宮城県環境影響評価技術審査会
CS宮城やくらいGC太陽光発電事業
環境影響評価準備書について(答申)
説明資料(公開版)

令和6年8月7日

CS宮城加美町合同会社

図1 全般的事項①:パネル設置範囲の検討

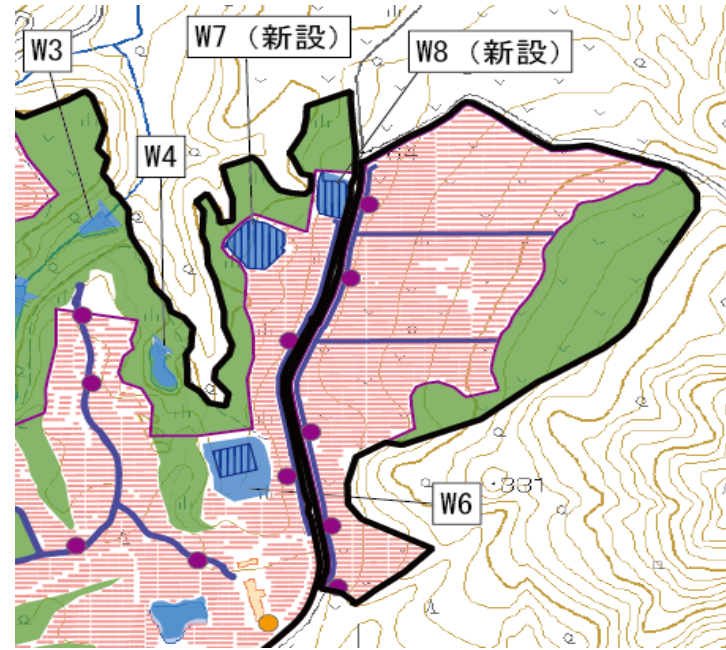
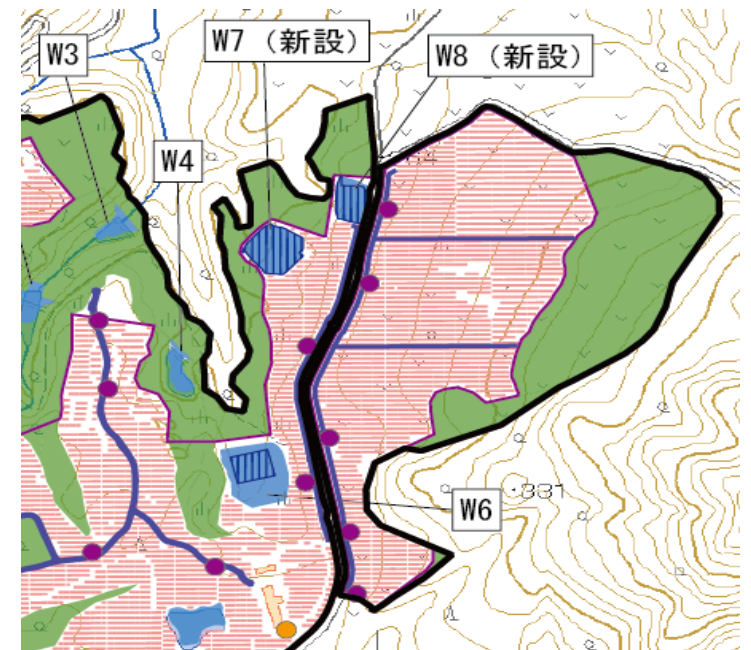
指摘事項	事業者回答
<p>対象事業実施区域(以下「事業区域」という)の選定に当たっては、薬菜山の山裾となる区域を理想的にはゼロとし、それが叶わない場合であっても、等高線等の地形条件を踏まえて、できるだけ小さくすること。</p> <p>【平野会長】</p>	<p>薬菜山の山裾となる区域における太陽光パネルの設置範囲につきましては、等高線等の地形条件も踏まえて、できるだけ小さくすることを検討しました。使用する太陽光パネルの変更、太陽光パネル架台の設置間隔の一部見直しを通じて、当初の発電容量を維持する前提で、配置計画を変更しました。計画変更に当たっては、前回審査会での指摘内容を踏まえて、基本的に等高線に沿った形で、パネル設置範囲を決めております。なお、地形・地質に関する調査を実施し、さらなるパネル設置範囲の縮小も検討してまいります。パネル設置範囲から除外した区域につきましても、引き続き、事業者にて、健全な森林育成の観点から適切に維持管理していく予定です。</p>

見直し計画2では、現行計画と比較して、以下の削減を実施

- ・パネル設置面積:約44,220㎡(5%)削減
- ・パネル設置標高:約30m後退
- ・パネル設置境界:最大約166m西側に移動

図3_騒音②:施設の稼働による騒音レベル予測結果

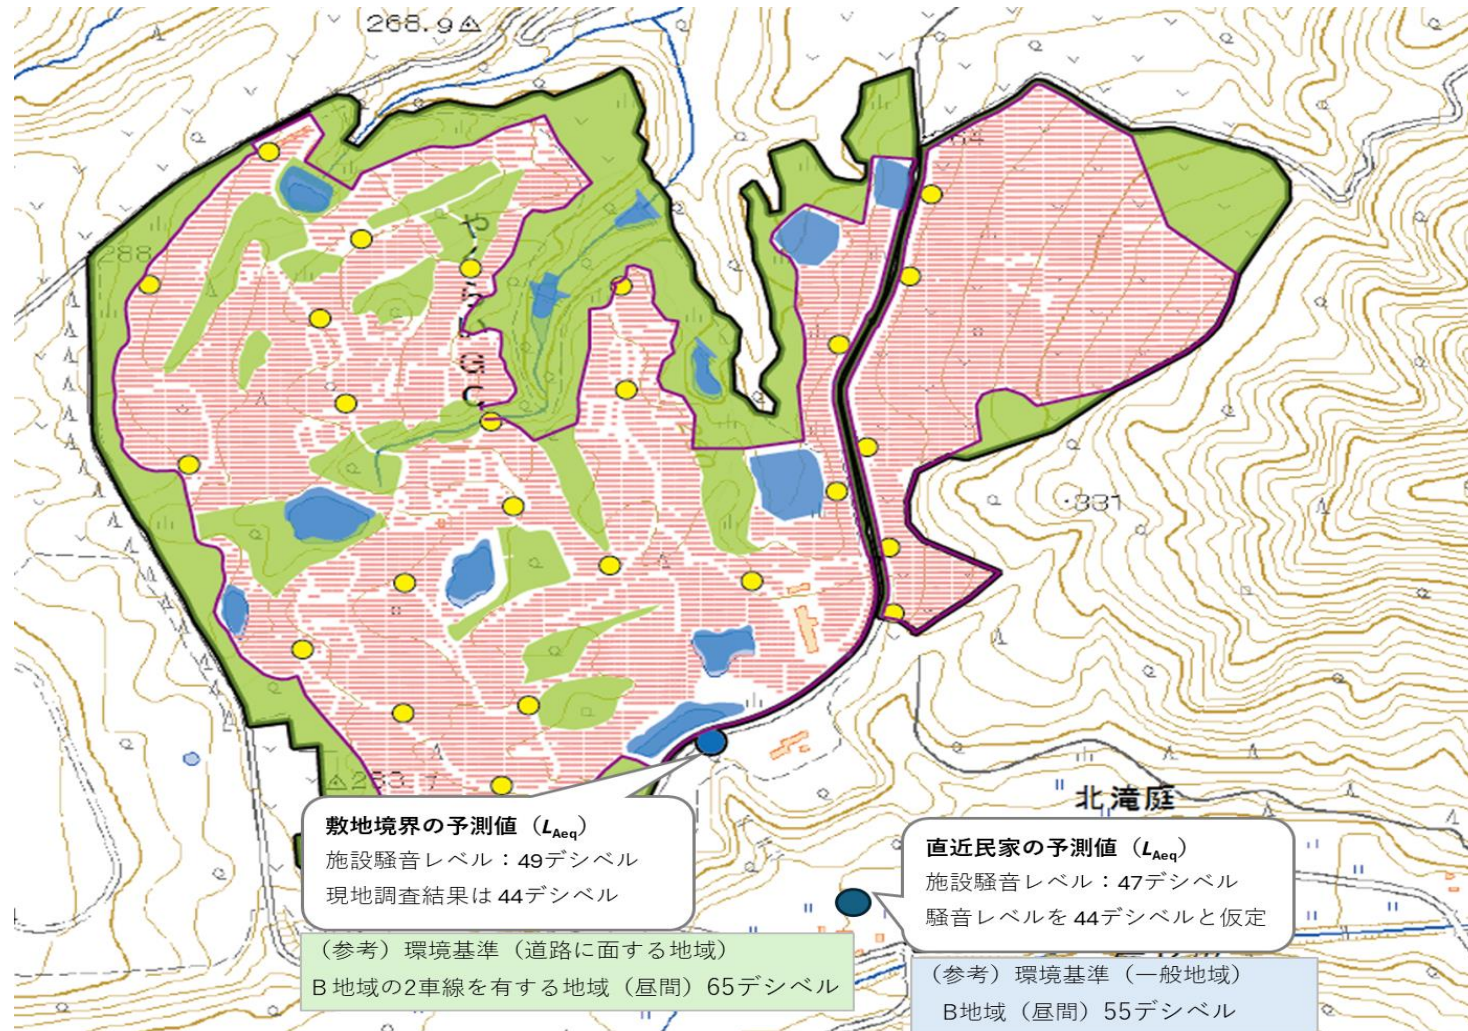
指摘事項	事業者回答
<p>施設の稼働による騒音レベル予測結果における、将来予測値について、準用した環境基準を満足するかどうかだけでなく、どの程度影響があるかを予測及び評価した上で、回避・低減措置を講じること。</p> <p>また、環境基準の準用に当たっては、現地環境を適切に把握した上で、現地環境にあった基準値を準用すること。</p> <p>【平野会長、永幡委員】(準備書P.482)</p>	<p>表12.1.1.2-14「施設の稼働による騒音レベル予測結果(住宅等：L_{Aeq})」(P.482)における一般騒音レベルの予測結果は、現地調査時における騒音レベル44デシベルから5デシベル増加の49デシベルとなりました。</p> <p>当該地域は環境基準の地域の類型指定がなく、予測評価地点とした敷地境界は、道路に面する地域であったため、「B地域のうち2車線以上の車線を有する道路に面する地域」を当てはめて、参考として環境基準との比較を行い、基準値以下となりました。</p> <p>なお、予測評価を行った敷地境界には住居等がないため、環境基準の対象となる最も近い住居付近にて再度予測計算を実施しました。結果として、現地調査時における騒音レベル44デシベル(敷地境界の結果を適用)から3デシベルの増加の47デシベルとなりました。</p>

指摘事項	事業者回答
前ページに記載。	<p>現地調査時における騒音レベル44デシベルに対し、施設の稼働による騒音レベルの寄与分も同程度の44デシベルであったため、合成して47デシベルになったものです。</p> <p>騒音レベル40デシベルは「山村の田畑」程度で、50デシベルは「書店の店内」程度(末岡伸一ほか. ”騒音の目安」作成調査結果について” 全国環境研会誌/「全国環境研会誌」編集委員会, 全国環境研協議会編集委員会.34.4 (2009): 254-261.)とされており、また、騒音レベルの増加は3デシベルに収まることから、環境影響は低減されているものと考えています。</p> <p>なお、評価書において、本説明を追加記載いたします。</p>

図4_地形・地質②-1:パネル設置範囲の検討

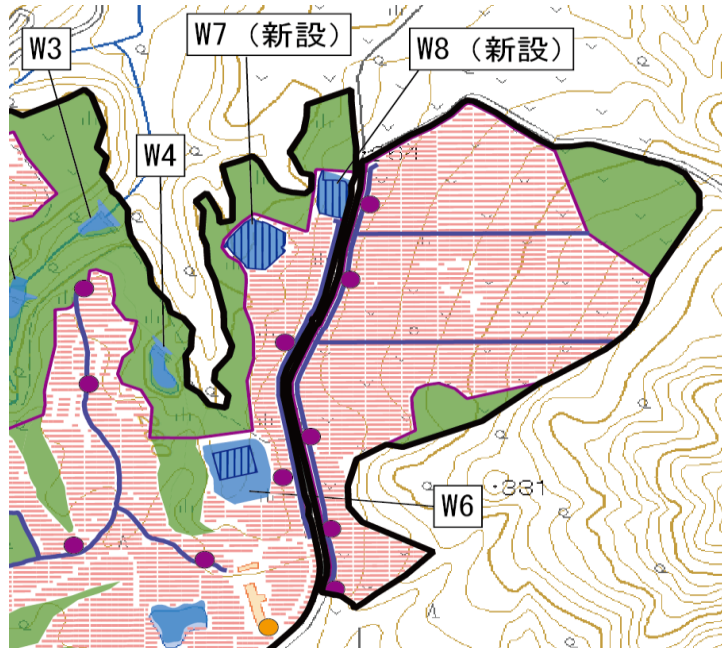
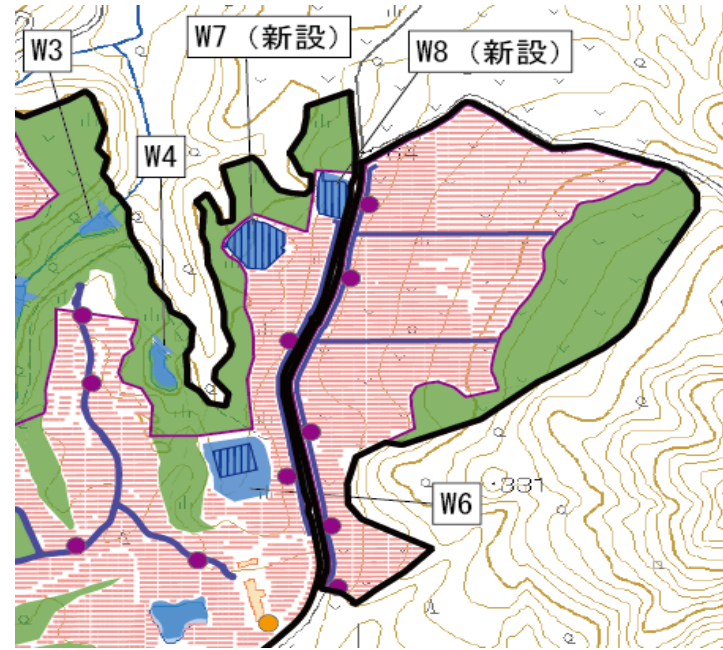
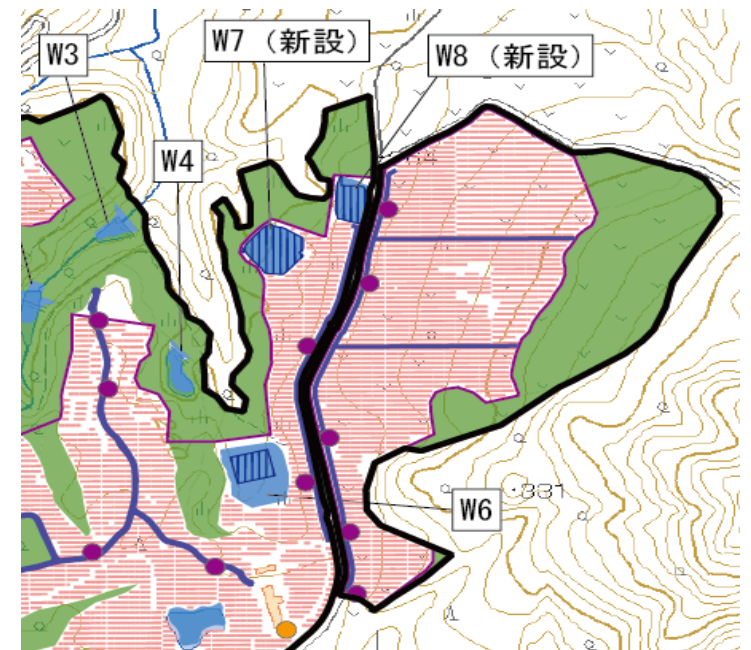
指摘事項	事業者回答
<p>開析の進んだ溶岩ドームとみられる薬菜山の範囲を、火山体だけでなく、その削剥で生じた地形(山麓緩斜面)も含めて再認定した上で事業実施の影響を再予測・評価し、事業実施による重大な影響を回避・低減できない場合は事業区域から除外すること。やむを得ず事業区域から除外できない場合は、具体的な環境保全措置を講じ、環境影響の低減効果を具体的かつ定量的に予測及び評価して示すこと。</p> <p>【伊藤委員】(準備書P.302～309、363～365、519～533)</p>	<p>薬菜山の範囲について火山体だけでなく、その削剥で生じた地形(山麓緩斜面)も含めて再検討し、事業実施の影響を可能な範囲で、定量的に予測及び評価して示します。また、薬菜山の山裾となる区域における太陽光パネルの設置範囲につきましては、基本的に等高線等の地形条件も踏まえて、できるだけ小さくすることを検討しました。なお、地形・地質に関する調査を実施し、さらなるパネル設置範囲の縮小も検討してまいります。</p>

見直し計画2では、現行計画と比較して、以下の削減を実施

- ・パネル設置面積:約44,220㎡(5%)削減
- ・パネル設置標高:約30m後退
- ・パネル設置境界:最大約166m西側に移動

図7_景観①-2:事業地北東域からの視点

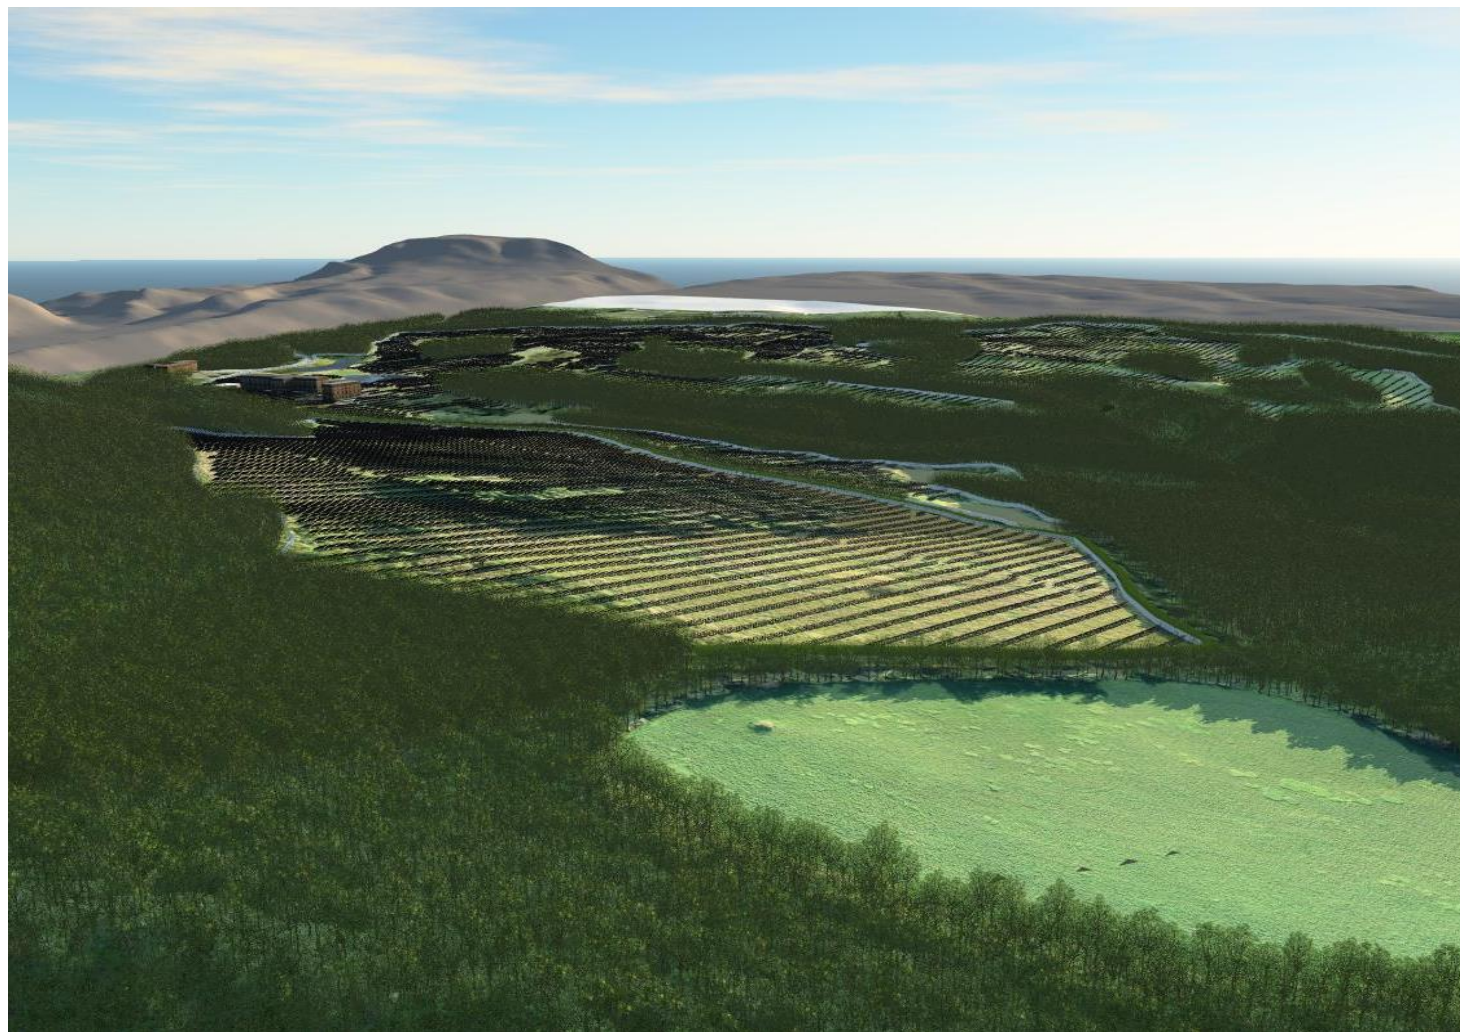
指摘事項	事業者回答
<p>薬菜山は現地で側方から観られるだけでなく、国土地理院等のWebで3D地図や空中写真・衛星画像により、様々な視点から観られることを踏まえて、フォトモンタージュを作成し、事業の影響を予測及び評価して示すとともに、事業実施による重大な影響を回避・低減できない場合は事業区域から除外すること。</p> <p>【伊藤委員】(準備書P.410～413、855～924)</p>	<p>薬菜山について、3D地図や空中写真・衛星画像により、以下に示す視点から、フォトモンタージュを作成し、事業の影響を予測及び評価します。</p> <ul style="list-style-type: none"> ・事業地真上からの視点 ・事業地北東域からの視点 ・事業地北西域からの視点 ・事業地南東域からの視点 ・事業地南西域からの視点 <p>なお、薬菜山の山裾となる区域における太陽光パネルの設置範囲につきましては、基本的に等高線等の地形条件も踏まえて、できるだけ小さくすることを検討しました。なお、地形・地質に関する調査を実施し、さらなるパネル設置範囲の縮小も検討してまいります。</p>

図11_人と自然との触れ合いの活動の場②-1:視点の位置図

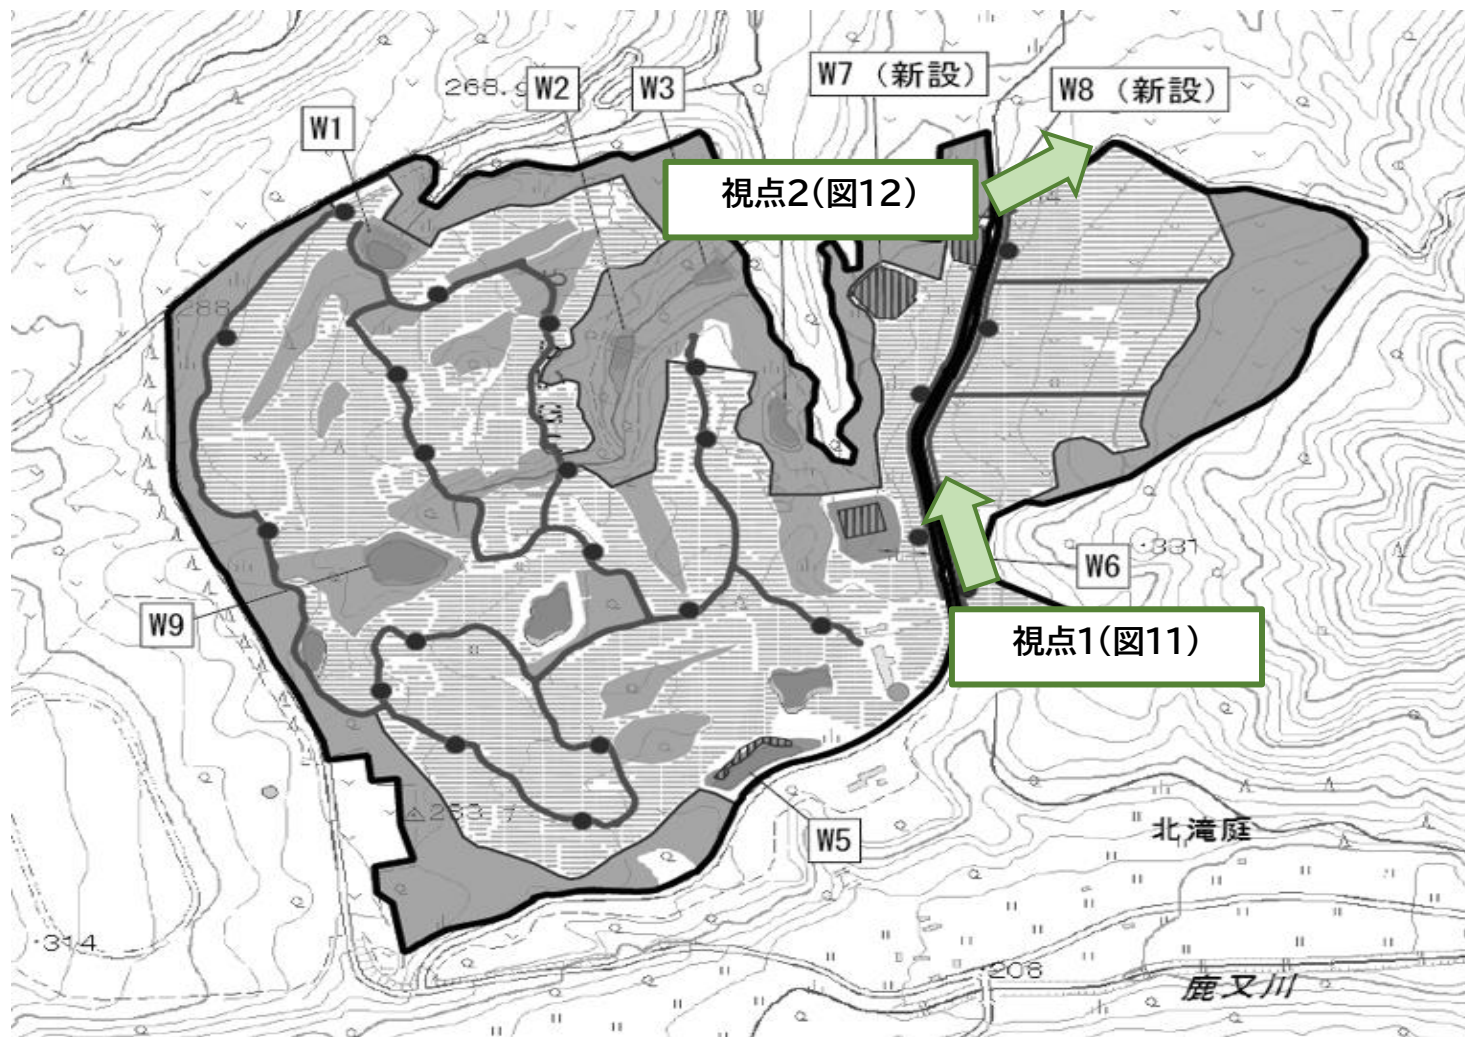
指摘事項	事業者回答
<p>両側が事業地に挟まれる予定のやくらい周遊ルートについて、当日資料P30で、当該道路沿いに設置するとされている造成森林について、道路上から見た完成予想図(画像)を示すこと。</p> <p>【野口委員】</p>	<p>両側が事業地に挟まれる予定のやくらい周遊ルートについて、当日資料P30の造成森林について、道路上から見た完成予想図(画像)をお示しします。</p>
